**AVIS RELATIF À LA PROTECTION
CONTRE LES EVENTUELS EFFETS NOCIFS ET NUISANCES
PROVOQUÉS PAR LES RAYONNEMENTS NON IONISANTS
GÉNÉRÉS PAR DES ANTENNES ÉMETTRICES STATIONNAIRES
Commune : HAM-SUR-HEURE-NALINNES - Exploitant : TELENET
GROUP
Référence exploitant : HT1943A**

Rapport n° 2906 / 2024

Adresse	Centre sportif de Nalinnes Rue des Monts 6120 HAM-SUR-HEURE-NALINNES (Nalinnes)
Coordonnées Lambert belge 72	156127E 112569N
Type d'implantation	Pylône
Exploitant	TELENET GROUP
Réf. du site de l'exploitant	HT1943A

Figure 1 : Vue en plan des lieux de séjour et des points de contrôle

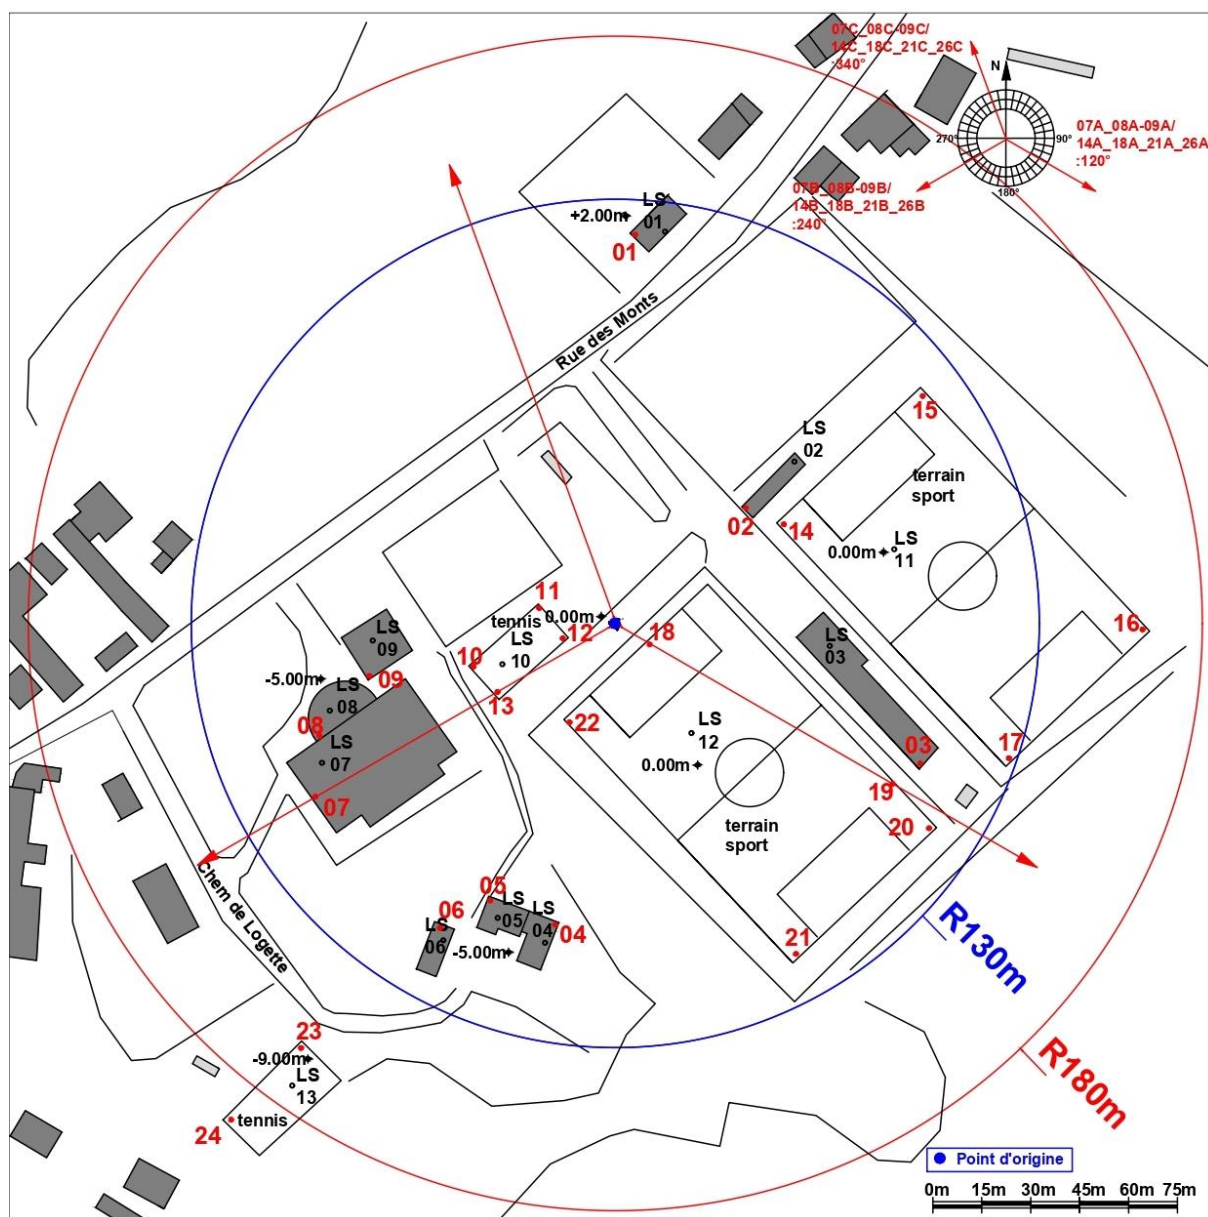
N° point de contrôle	LS	Atténuation (dB)	Indice d'exposition relatif à la limite par installation IE_i
20	LS12	0,0	0,941
17	LS11	0,0	0,810
19	LS12	0,0	0,720
21	LS12	0,0	0,605
3	LS03	3,0	0,421
23	LS13	0,0	0,408
7	LS07	3,0	0,394
1	LS01	3,0	0,383
24	LS13	0,0	0,381
16	LS11	0,0	0,355
8	LS08	3,0	0,271
15	LS11	0,0	0,164
13	LS10	0,0	0,126
11	LS10	0,0	0,122
6	LS06	3,0	0,120
10	LS10	0,0	0,120
18	LS12	0,0	0,113
12	LS10	0,0	0,111
22	LS12	0,0	0,073
9	LS09	3,0	0,045
5	LS05	3,0	0,032
4	LS04	3,0	0,025
14	LS11	0,0	0,021
2	LS02	3,0	0,012

En ce qui concerne les antennes de l'installation mentionnées dans le tableau 1, la distance maximale à laquelle la limite pourrait être atteinte, à l'extérieur, est égale à 125,0 m. S'il n'y a pas de LS à une distance inférieure, les antennes respectent forcément la limite d'immission.

Dans le cas des LS situés à l'intérieur des bâtiments, une atténuation d'obstacle est prise en compte et il en résulte que la distance maximale à laquelle la limite pourrait être atteinte se réduit à 88,5 m.

Figure 2 : Vue en plan des installations d'antennes dans un rayon de 300 mètres autour de l'installation faisant l'objet de la demande d'avis

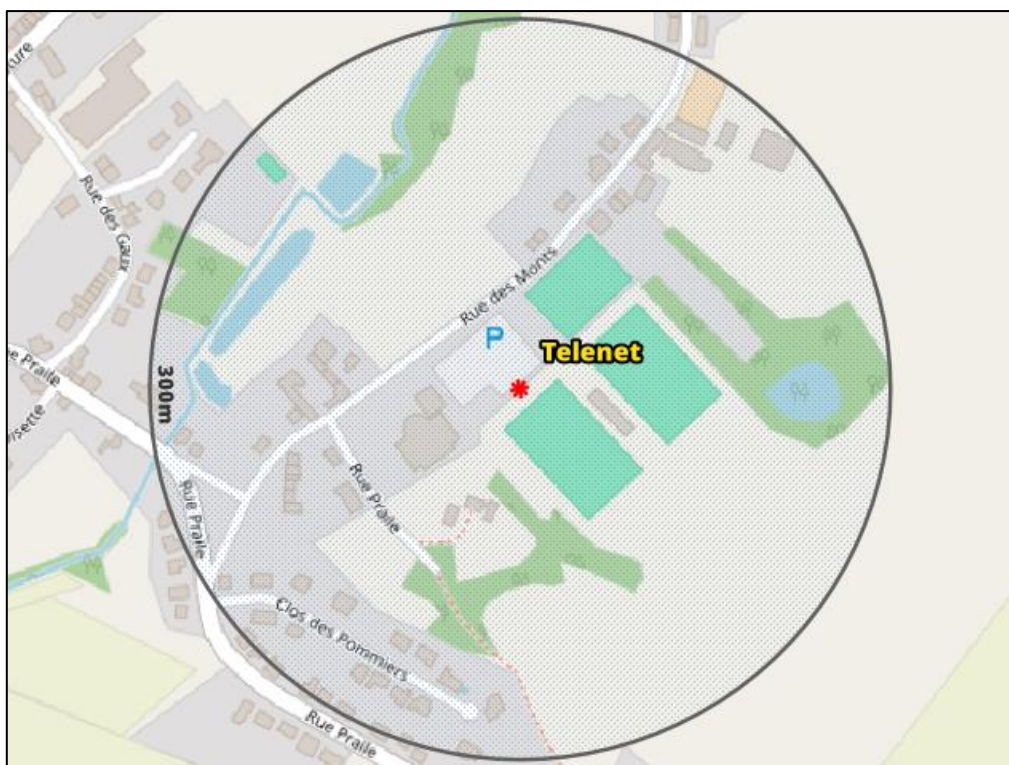
- a) il y a au plus 4 installations d'antennes émettrices stationnaires présentes dans la zone d'évaluation de 300 mètres de rayon représentée dans la figure 2, y inclus l'installation référencée dans le paragraphe 2 : la limite cumulative définie à l'article 4, §2 du décret est nécessairement respectée dans les lieux de séjour à l'intérieur de la zone d'évaluation de 300 mètres de rayon ;

- b) il y a exactement 5 installations d'antennes émettrices stationnaires présentes dans la zone d'évaluation de 300 mètres de rayon représentée dans la figure 2, y inclus l'installation référencée dans le paragraphe 2 et il existe, pour 3 ou 4 de ces installations, un avis attestant le respect de la limite abrogée de 3 V/m : la limite cumulative définie à l'article 4, §2 du décret est nécessairement respectée dans les lieux de séjour à l'intérieur de la zone d'évaluation de 300 mètres de rayon ;

- c) dans tous les autres cas, il a été vérifié que la limite cumulative définie à l'article 4, §2 du décret n'est pas dépassée dans les lieux de séjour sur base du nombre d'installations localisées dans la zone d'évaluation de 300 mètres de rayon représentée dans la figure 2, de leur localisation ainsi que des données inscrites dans la figure 1 et au paragraphe 4 du présent avis et dans les avis attestant le respect de la limite par installation ou de la limite abrogée de 3 V/m relatifs aux autres installations reprises dans la figure 2.

Compte tenu des considérations ci-dessus, il apparaît que l'intensité du rayonnement électromagnétique généré, dans les lieux de séjour situés dans un rayon de 300 mètres autour de l'installation référencée dans le paragraphe 2, par l'ensemble des antennes émettrices stationnaires de l'ensemble des exploitants du même site d'antennes émettrices stationnaires respecte la limite fixée à l'article 4, § 2 du décret.
